Boletim Técnico Nº 36

Data: 05/08/2024

Título: Dobradiças do ultracongelador 5 GN

➤ Equipamento que se aplica essa melhoria: 67655/505 – ULTRACONGELADOR ACO INOX 5GN

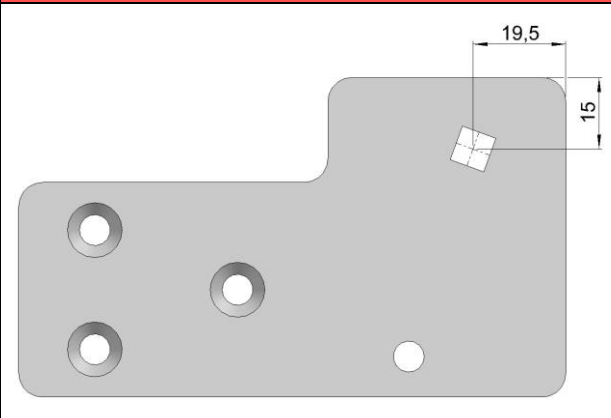
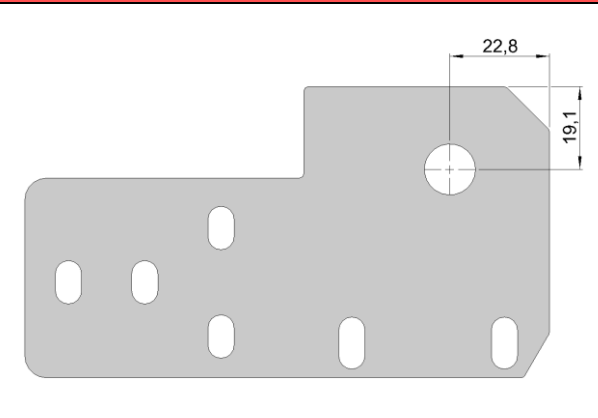
Os produtos comercializados até o número de série final abaixo, utilizavam duas dobradiças, o qual foram descontinuadas. Segue abaixo o último número de série com as peças descontinuadas (antigas):

Até o número de série: P.24.17.A.67655505.00023 (contem dobradiças antigas).

2. Equipamentos com a peça nova (modelo atual em linha)

A partir do número de série: P.24.17.A.67655505.00024

3. Identificação da diferença das dobradiças.

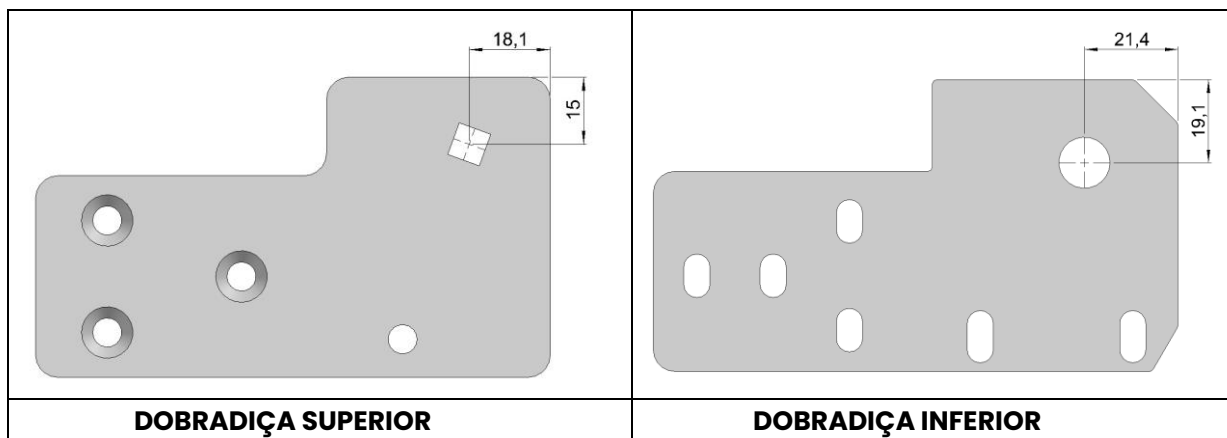
Modificação nas medidas das dobradiças:

DOBRADIÇAS ANTIGAS

DOBRADIÇA SUPERIOR	DOBRADIÇA INFERIOR
DOBRADIÇAS ATUAIS

- As peças não são intercambiáveis pois há diferença nas medidas das dobradiças.

4. Solicitação das peças:

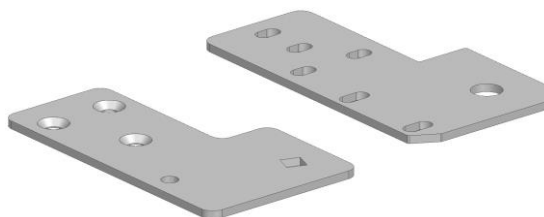
Para os equipamentos que se encontram com as dobradiças antigas, deve-se solicitar sempre o conjunto de dobradiças novas conforme a referência abaixo:

67655/945 - DOBRADICA ACO INOX INF.SUP.P/ULTRA

Para os equipamentos atuais, pode-se solicitar a referência unitária ou o conjunto das dobradiças novas (67655/947), conforme a necessidade do equipamento. Segue as referências unitárias abaixo:

67655/947 - DOBRADICA ACO INOX INFERIOR P/ULTRA

67655/946 - DOBRADICA ACO INOX SUPERIOR P/ULTRA

Dobradiça
inferior
posicionada

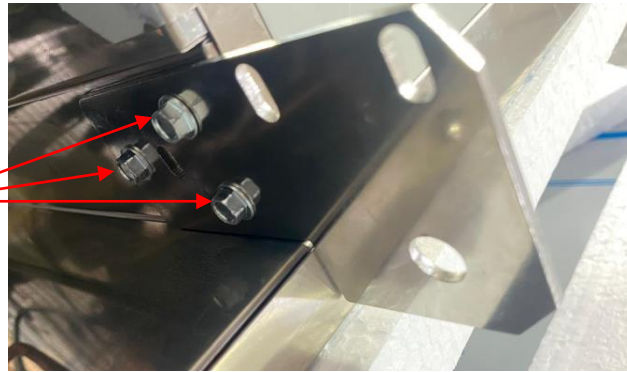
5.4. Com a dobradiça inferior nova posicionada, haverá uma diferença de medidas entre o diâmetro da dobradiça e o painel frontal, dificultando a entrada do pino. É de extrema importância o alinhamento das peças.

Realizar a limagem para facilitar a colocação do pino da dobradiça. Seguir o passo a passo conforme as figuras abaixo 1 e 2.

Figura 1

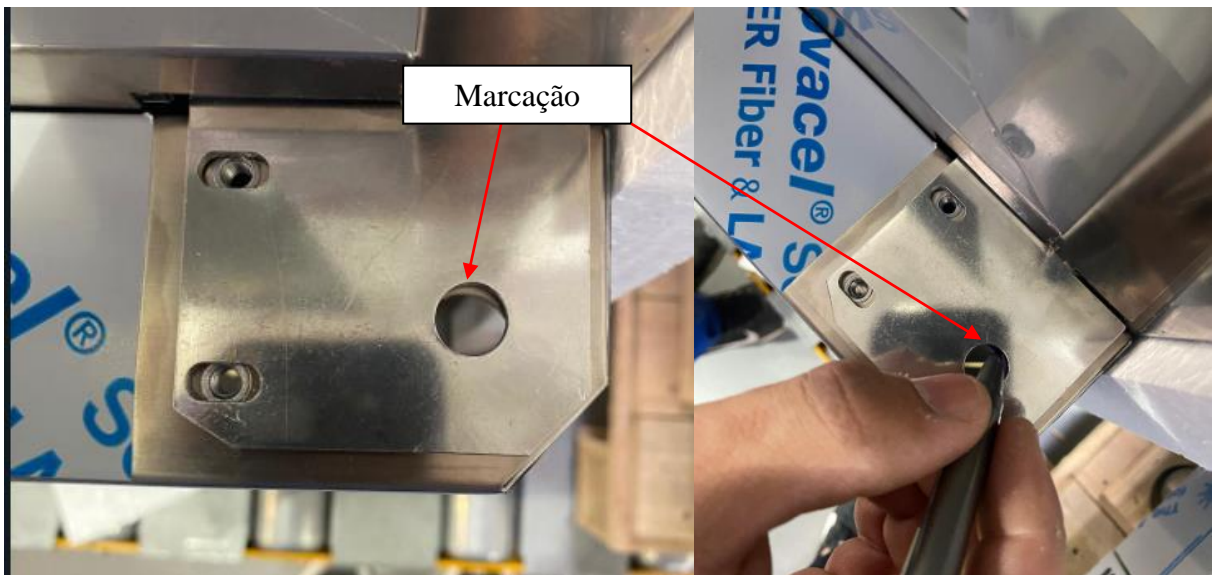
5.5. Posicionar o painel apenas para fazer a marcação da limagem.

Figura 2

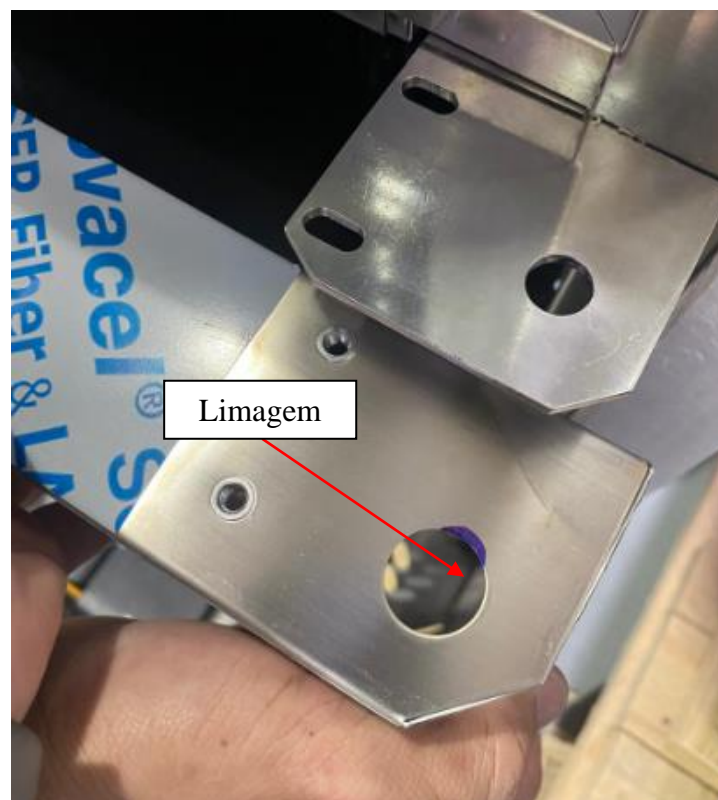
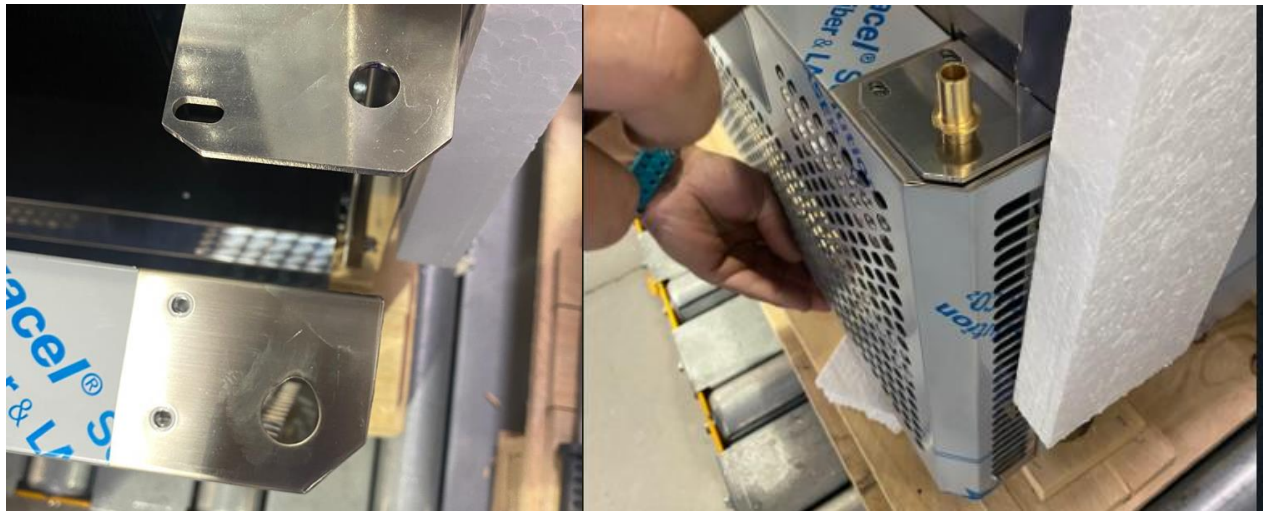
5.6. Após realizar a limagem, fixar o painel frontal e posicionar o pino da dobradiça inferior.

Obs: Atenção ao colocar o pino, pois a falta de limagem pode amassar o painel frontal.
